改善箇所説明図

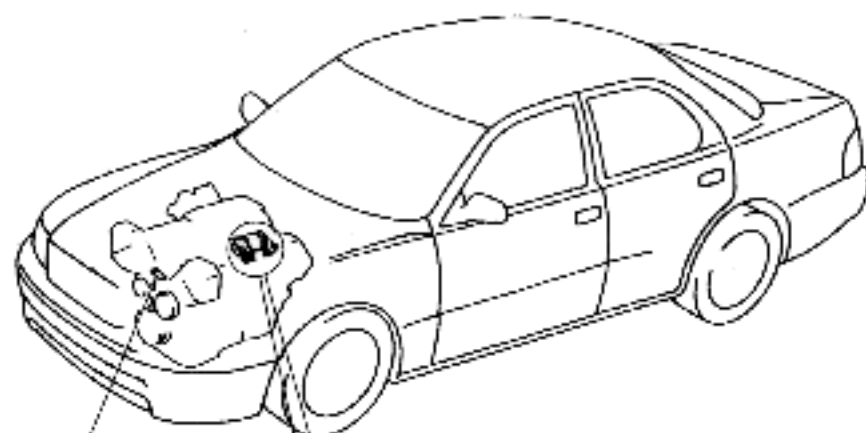
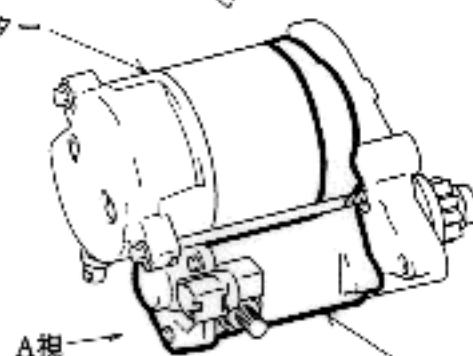
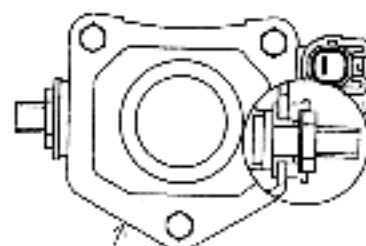
基準不適合発生箇所

端子の組み付けに不適切なものがあるため、導電性の高い液体がかかると端子部内に侵入し短絡することがあり、このままの状態で使用を続けると作動不良になり、端子部付近が焼損するおそれがある。

識別：改善済車両には原動機前側上面にあるウォーターアウトレット部に黄色ペイントを塗布する。

注：□は交換部品を示す
